### **12/126 Ny innkjørsel / tilkomstvei**

Hei visser til brev mottatt fra karmøy kommune 19.05.23 (Dokumentnr. 22/8586-4) plan-ID:2023003

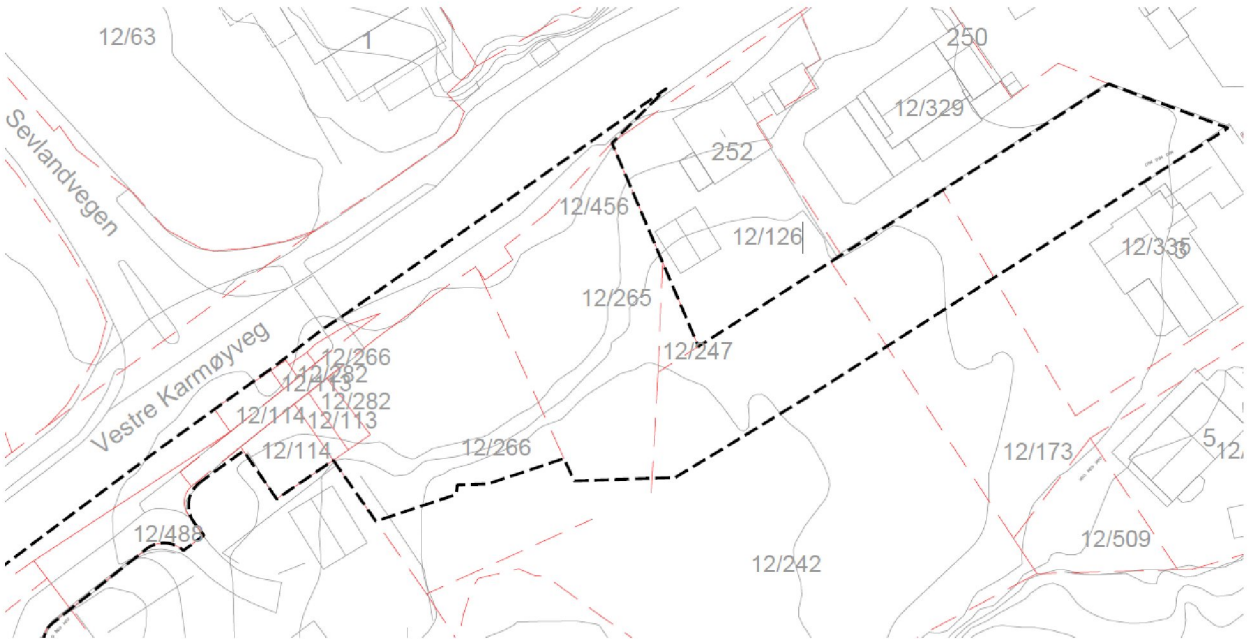
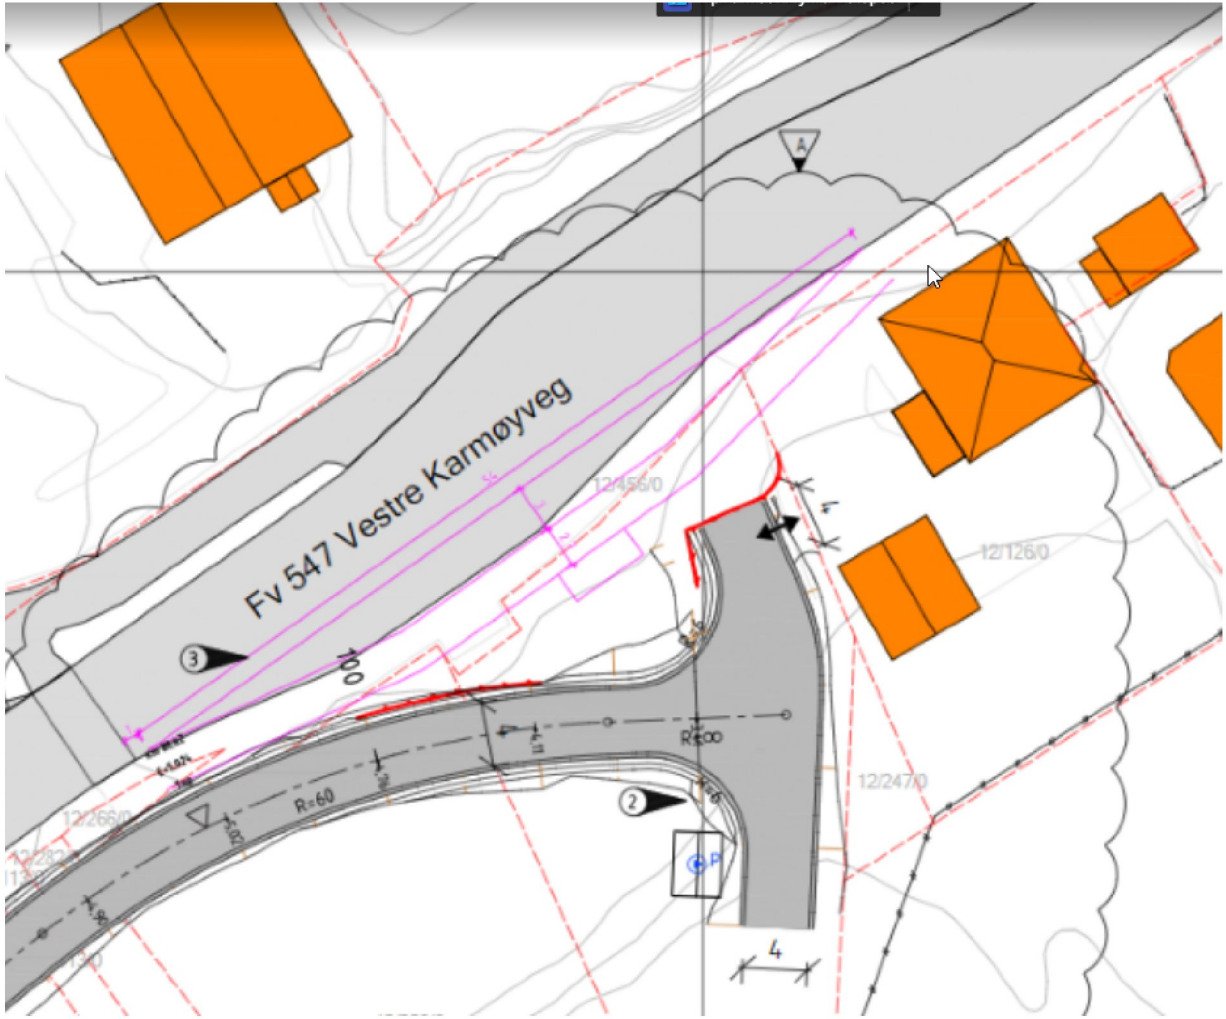
Begrenset manøvreringsmuligheter på egen eiendom:

I dag så rygger jeg båt og henger ned i garasje og på parkeringsplassen bak huset når jeg står på min egen eiendom.

Slik jeg ser det vil dette bli vanskelig slik garasjen er plassert i dag etter at ny tilkomstvei og evt. Ny gang og sykkelvei er etablert.

Det er stor høydeforskjell i dag fra terreng for ny tilkomstvei til garasjegulv

Beste løsning slik jeg ser det er at ny garasje etableres på baksiden av huset på kommunens/statens vegvesens regning.

Alternativ to er å bygge om garasjen for og kunne opprettholde bruksverdien slik den er i dag, d.v.s. mure igjen dagens garasjedører og skjære ut for nye garasjedører på baksiden, en er også nødt til å etablere adkomst inn i den nye åpningen på garasjen, på denne måten kan vi jevne ut terrenget foran garasjen der innkjørsel til garasjen er i dag og ny innkjørsel til tomt kommer,
